東海第二発電所 設計及び工事計画に係る説明資料 (防潮堤（鋼製防護壁）の構造変更)

2025年10月29日
日本原子力発電株式会社

【1360回審査会合コメント⑮】

(地盤改良（薬液注入，セメント系）の施工性・検査性に係る方針)

原地盤限界注入速度試験結果(試験施工)

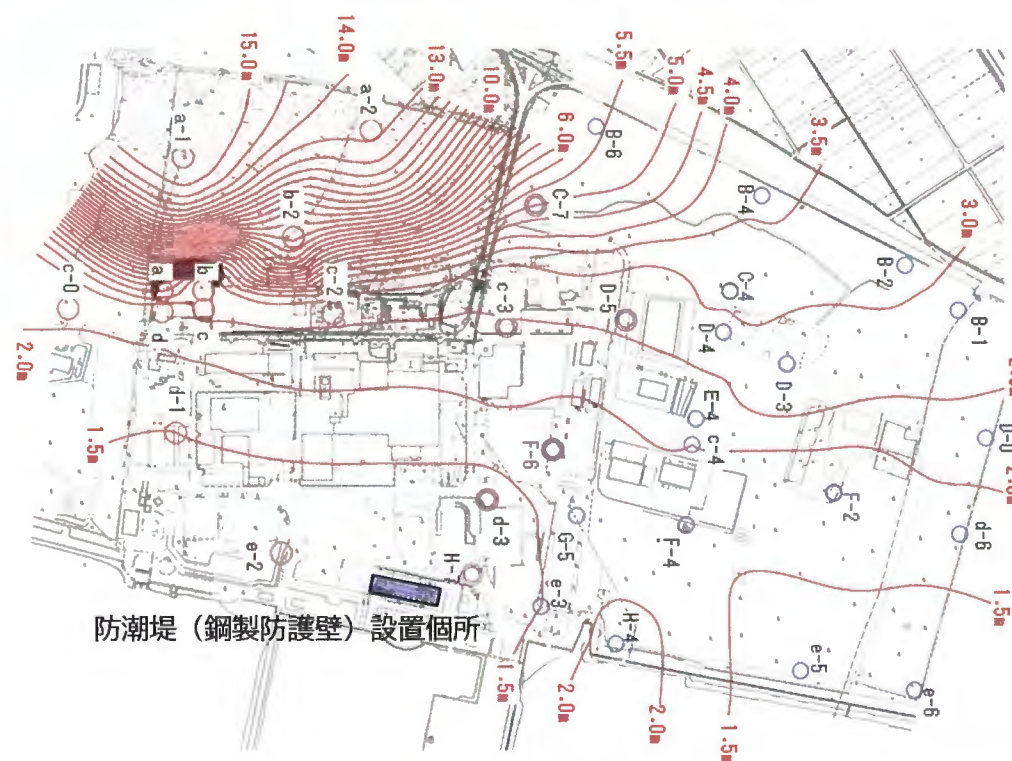
- ・As層は、細粒分含有量FC等により土性が変動するため、限界注入速度試験はシルト質砂～礫混じり砂までの広い土質において限界注入速度試験を実施した。
- ・限界注入速度試験の結果、3.0～3.5 (L/min) の注入速度で浸透注入が可能であることを確認した。

- ・Ag2層、Ag1層は、均一な地盤と評価され、代表的な土質の砂礫で試験を実施した。
 - ・As層は、調査位置により土性が変化する不均一な土層であり、シルト質砂～礫混じり砂まで広い土質を対象にして試験を実施した。
 - ・施工においては、限界注入速度試験結果の最小速度である3.0(L/min)を注入速度とする。
- 以上の結果を施工に反映し、地盤の不均一性、施工条件による改良品質の不確かさの要因に対する対応方策とする。

改良範囲端部付近の孔曲がりによる未改良範囲発生状況

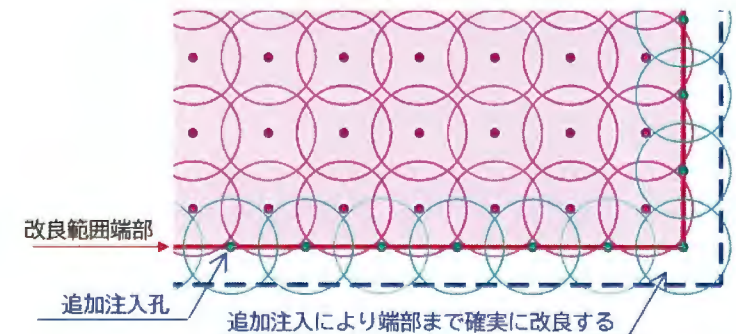
注入孔削孔における孔曲がりの影響として改良範囲端部に未改良部が発生する可能性がある。

既施工の実績から孔曲がり率は1/100以下となっており、改良範囲端部の未改良事象の対策として、計画段階で改良範囲端部に孔曲がりの影響を考慮した改良範囲(孔曲がり1/100)を設定し、設計改良範囲を確実に確保することとする。

- ・改良範囲端部において、注入孔削孔時の孔曲がりの影響を考慮して設定した改良範囲を施工に反映し、改良範囲の不確かさの要因に対する対応方策とした。
- ・また、薬液注入の位置・角度および削孔長などについては施工時に確認する。
